## Bescheid

**über die Änderung und Verlängerung der  
Geltungsdauer der  
allgemeinen bauaufsichtlichen Zulassung/  
allgemeinen Bauartgenehmigung  
vom 12. Februar 2020**

**Z-10.1-318**

**Dachlichtband Alphaglas Typ MS**

Anlage 3.3 a

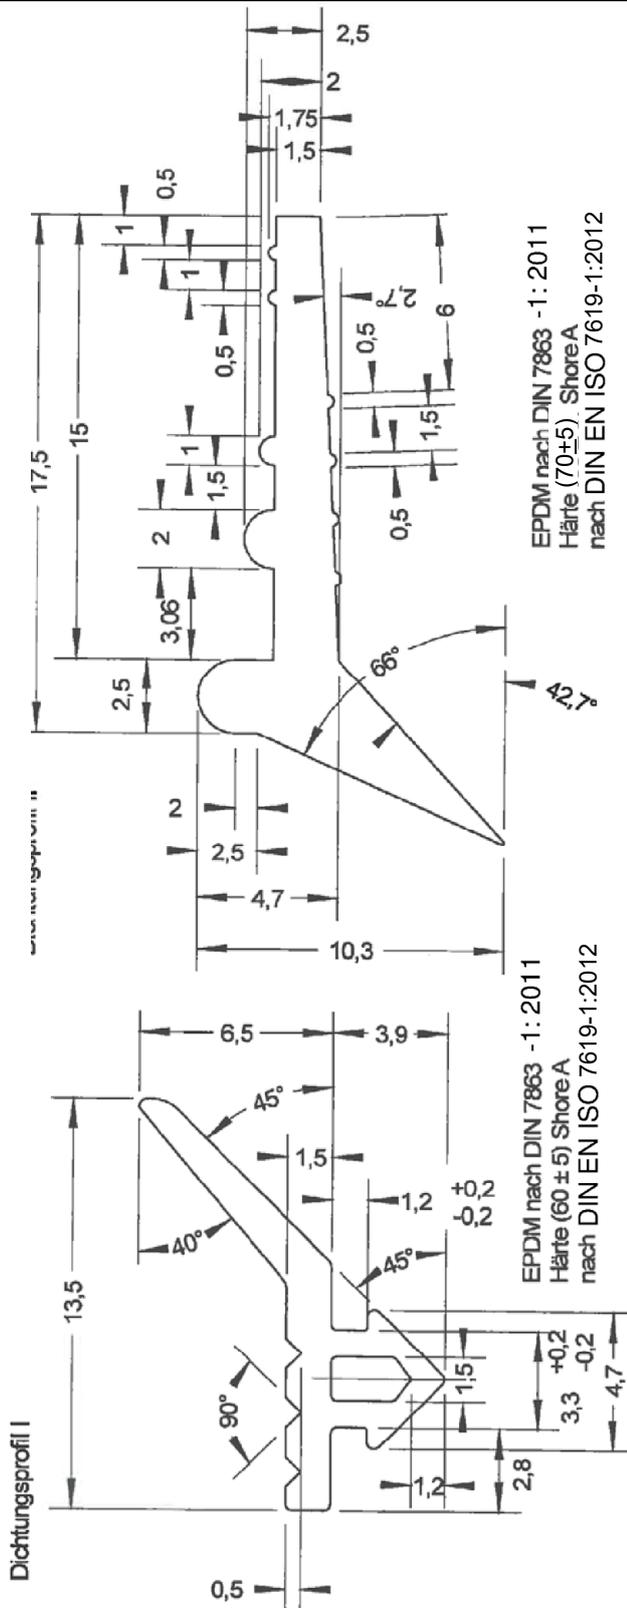
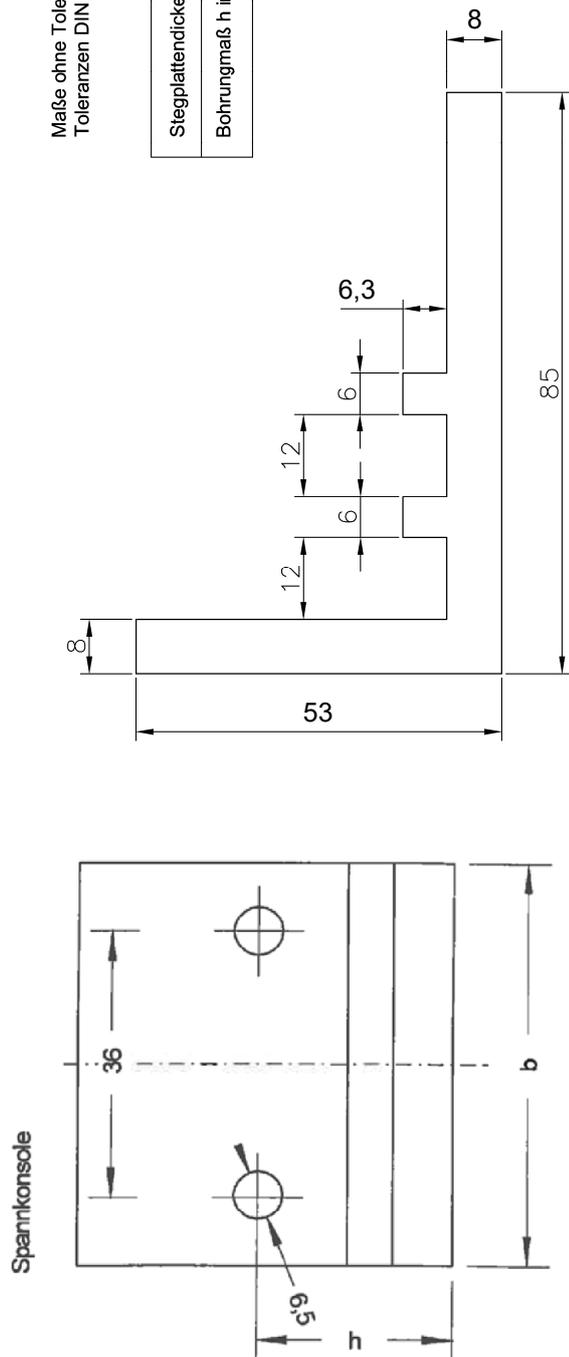
Anlage 3.3 wird ersetzt durch Anlage 3.3 a.

Die Dichtungsprofile I und II müssen aus Ethylen/Propylen-Terpolymer EPDM nach DIN 7863-1<sup>1</sup> mit folgender Shorehärte nach DIN EN ISO 7619-1<sup>2</sup> bestehen:

Dichtungsprofil I: Härte (60° ± 5) Shore A

Dichtungsprofil II: Härte (70° ± 5) Shore A.

Sie müssen normalentflammbar sein.

Die Abmessungen des Dichtungsprofils müssen den Angaben in Anlage 3.3 a entsprechen.
